con la presente si inviano le Osservazioni contro il Progetto di un impianto eolico codice procedura ID_VIP/ID_MATTIM: 1269 denominato "Pitigliano" ubicato nei comuni di Pitigliano (GR) e Sorano (GR) costituito da 20 (venti) aerogeneratori di potenza nominale 7,0 MW per un totale di 140,0 MW con relative opere connesse ed infrastrutture indispensabili.

ID: Codice procedura (ID_VIP/ID_MATTM): 12691

“Progetto di un impianto eolico denominato "Pitigliano" ubicato nei comuni di Pitigliano (GR) e Sorano (GR) costituito da 20 (venti) aerogeneratori di potenza nominale 7,0 MW per un totale di 140,0 MW con relative opere connesse ed infrastrutture indispensabili”

IMMAGINE n 5. Mappa eolici elaborata dall'Associazione Amici della Terra. La mappa evidenzia il cumulo degli impianti tra Lazio e Toscana.

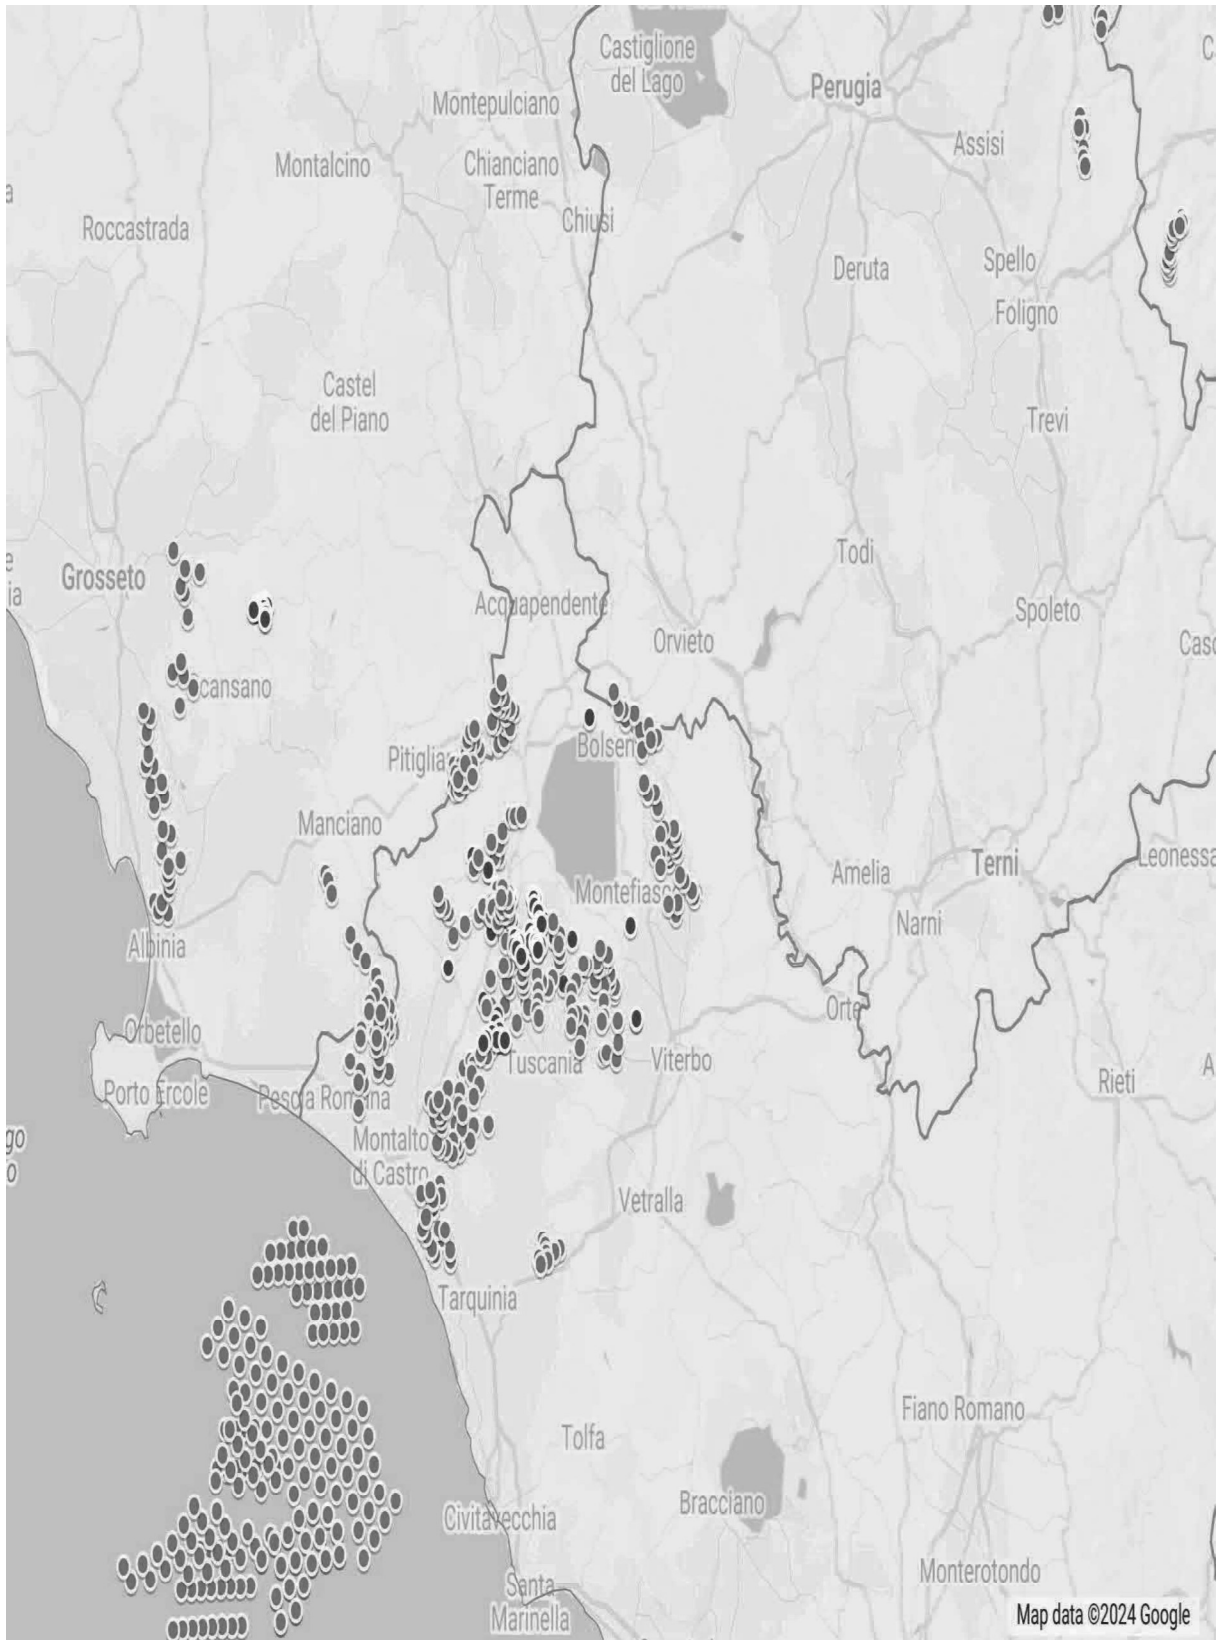
Riguardo al cumulo degli impianti FER, le mappe prodotte dalla proponente riguardano, come già evidenziato, soltanto una parte molto piccola degli impianti FER dell'area intermedia e vasta e in particolare di quelli eolici che contribuiscono a creare un notevole cumulo e la saturazione del territorio tosco laziale. Riguardo al cumulo dei soli impianti eolici si riporta la mappa dell'intervisibilità degli impianti eolici elaborata dall'Associazione nazionale “Amici della Terra”.

Se agli impianti eolici rappresentati qui sopra che non comprendono sia l'impianto eolico Pitigliano e le altre 14 pale del progetto eolico in verifica amministrativa sempre nel territorio di Pitigliano si aggiungono i migliaia di ettari (7000 fin'ora) di territorio occupato dagli impianti fotovoltaici e agrivoltaici e dalle altre tipologie appare chiaro il numero spropositato degli impianti FER nella bassa toscana e nella Tuscia.
